Aan de leden van de commissie Beheer

Datum 21 oktober 2014
Ons kenmerk 2014/368308
Contactpersoon F.R. Kool
Doorkiesnummer (023) 511 3378
E-mail fkool@haarlem.nl
Bijlage(n) Rapport VVA Verspronckweg-Noord
Onderwerp Verkeersveiligheidsaudit Verspronckweg-Noord

Verkeersveiligheidsaudit

Verspronckweg-Noord

afbeelding 6 Inrit naar Begastraat

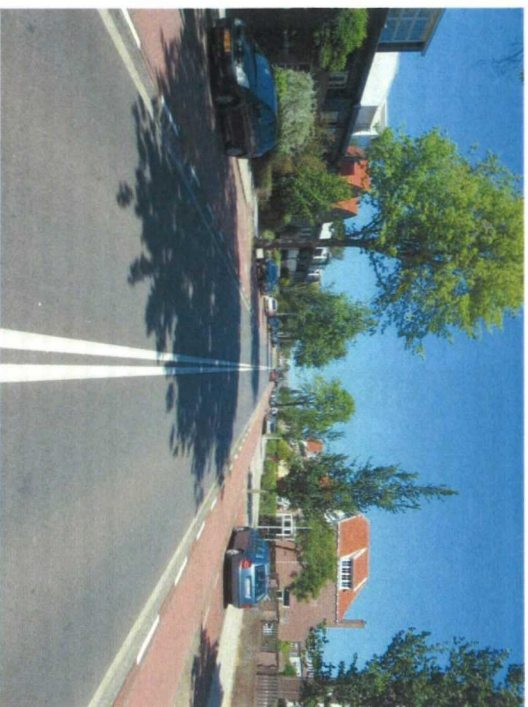
Op de Verspronckweg-Noord sluiten drie zijwegen aan: de Kleverparkweg, de Meester Cornelisstraat en de Begastraat. Alle drie zijn ze aangesloten door middel van een goed vormgegeven uitritconstructie die tevens fungeert als 30km-poort.
